材質		重量		一台分 個数		製作 個数	
尺度	1/15						
機名	G1000-215	親図	[redacted]			改訂	
名称	外形図						
株式会社 モリヤマ							
原紙保存場所		用紙	A1

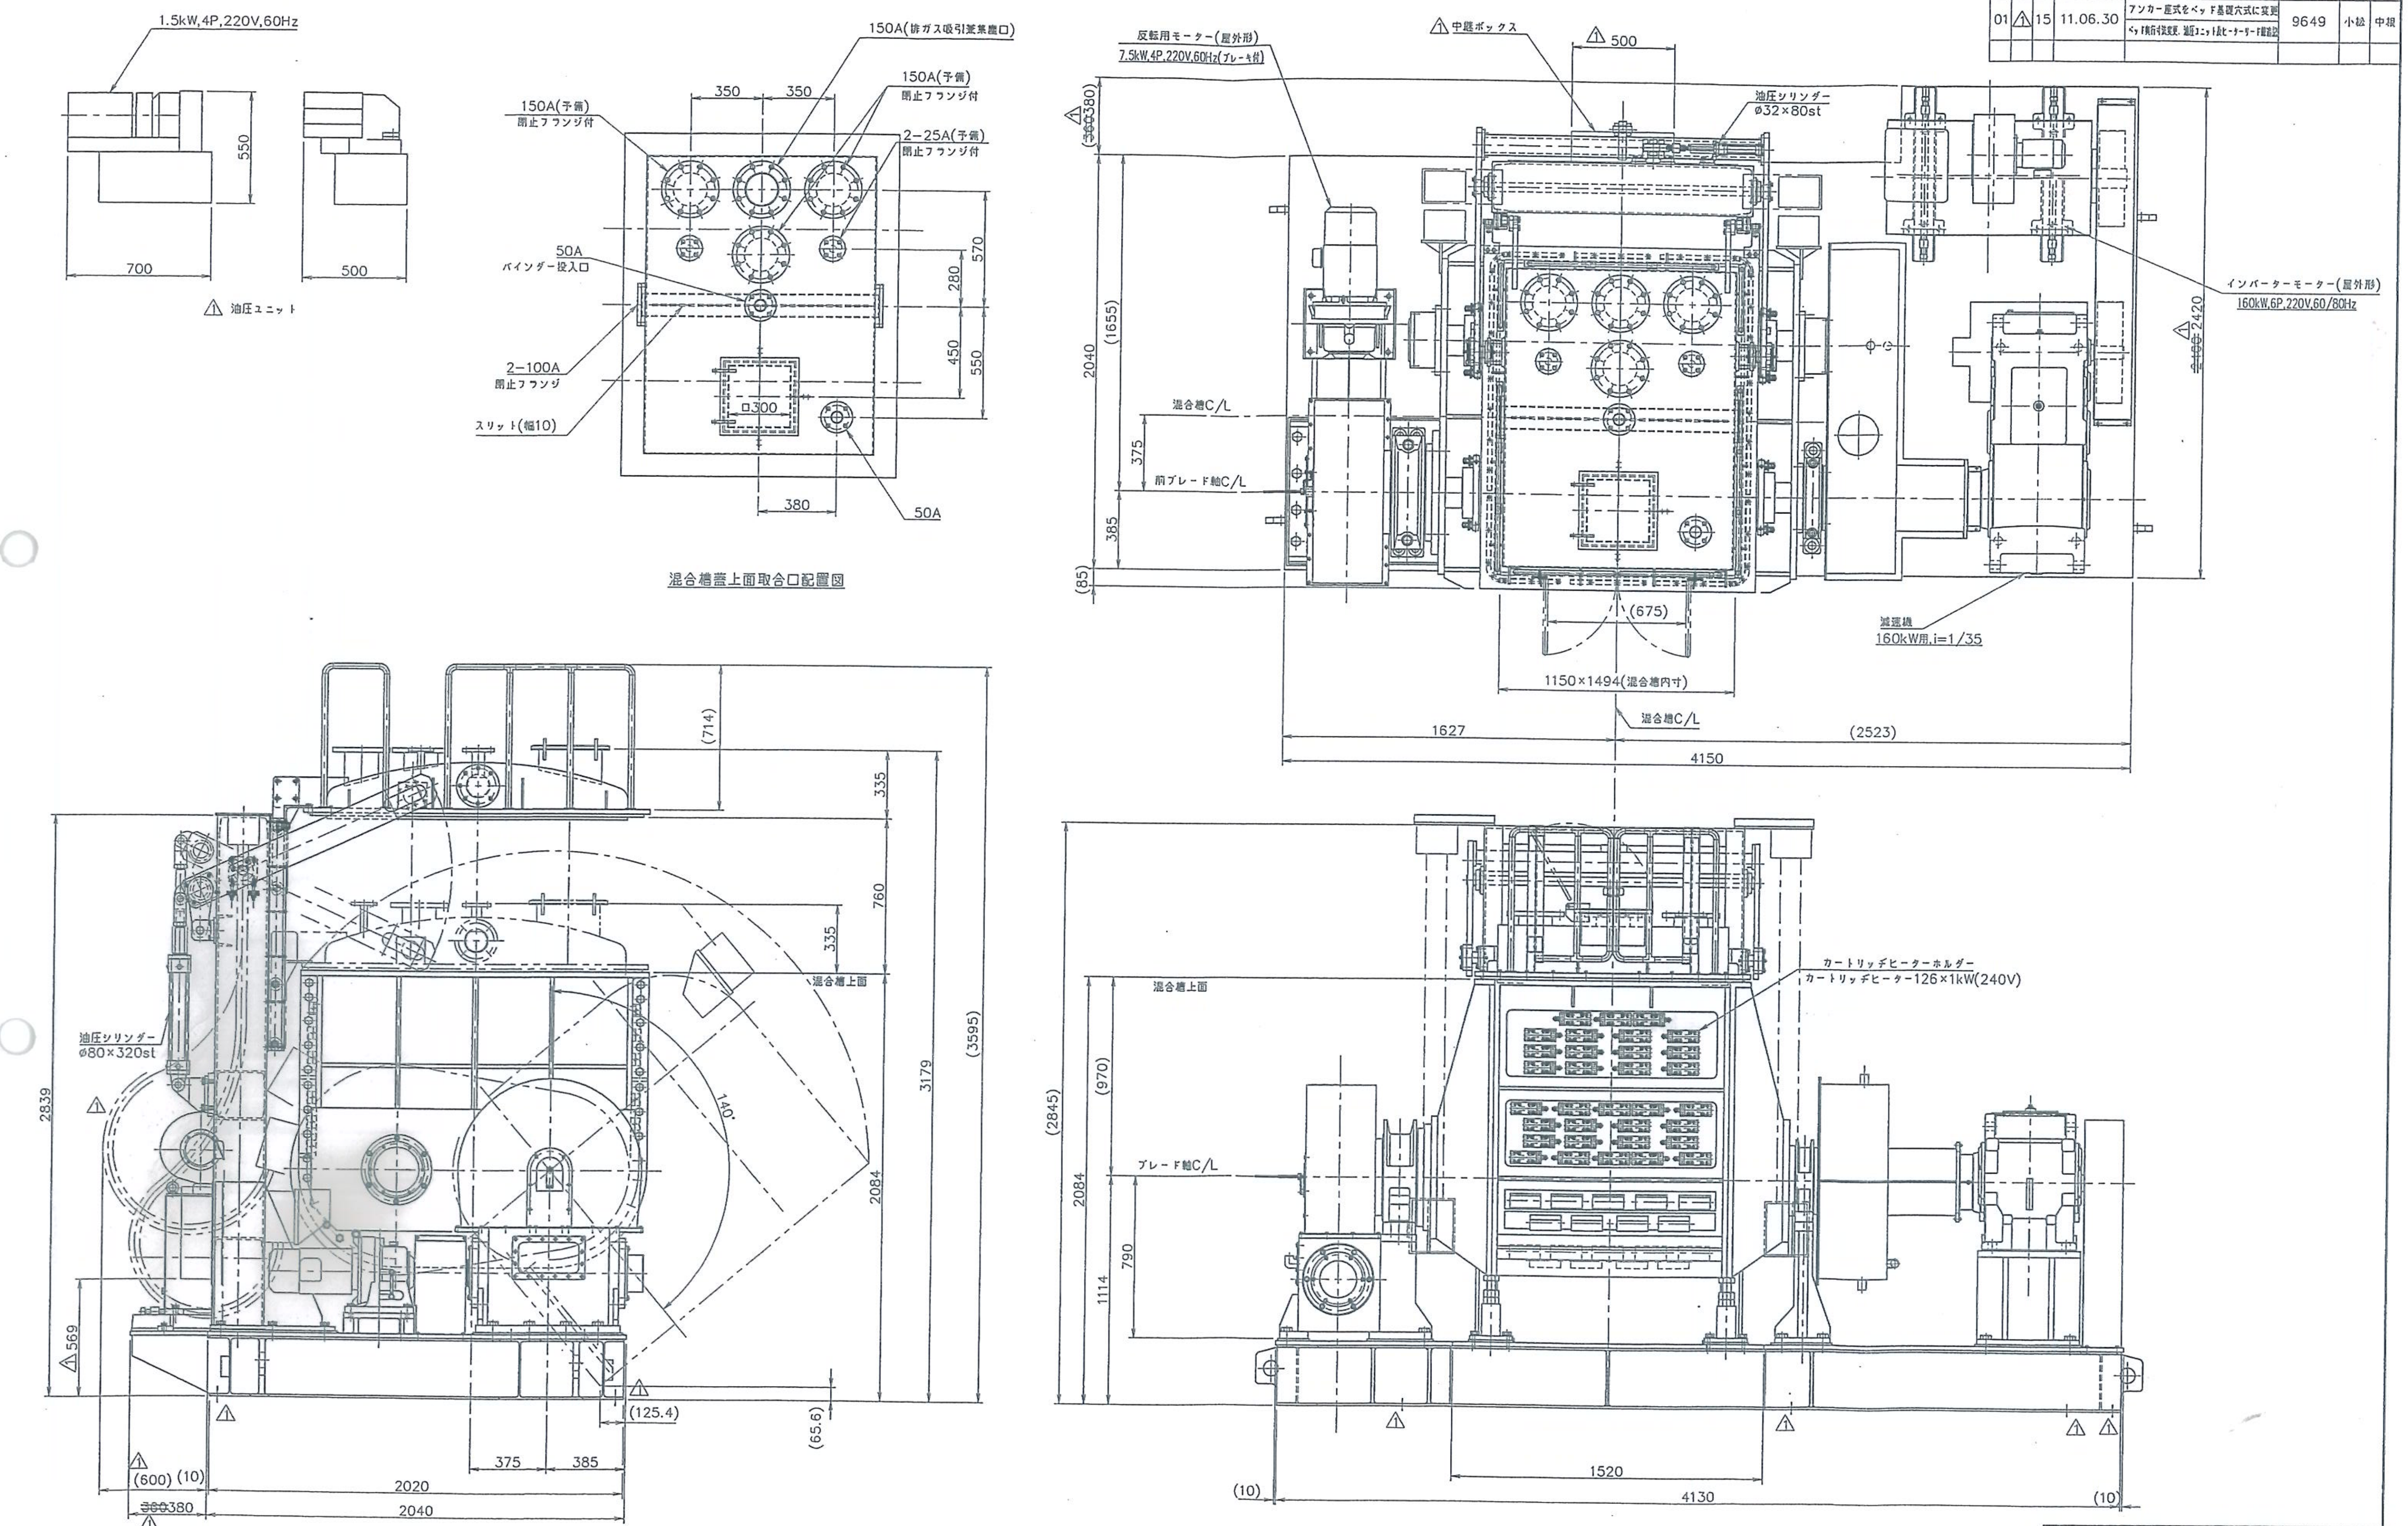
改訂番号	符号	個数	日付	改訂理由	実施機番	検図	作成
01	△1	15	11.06.30	アンカー座式をベッド基礎穴式に変更 ﾍﾞｯﾄﾞ取付寸法変更, 油圧ﾕﾆｯﾄ及ﾋｰﾀｰﾘｰﾄﾞ線追記	9649	小松	中根
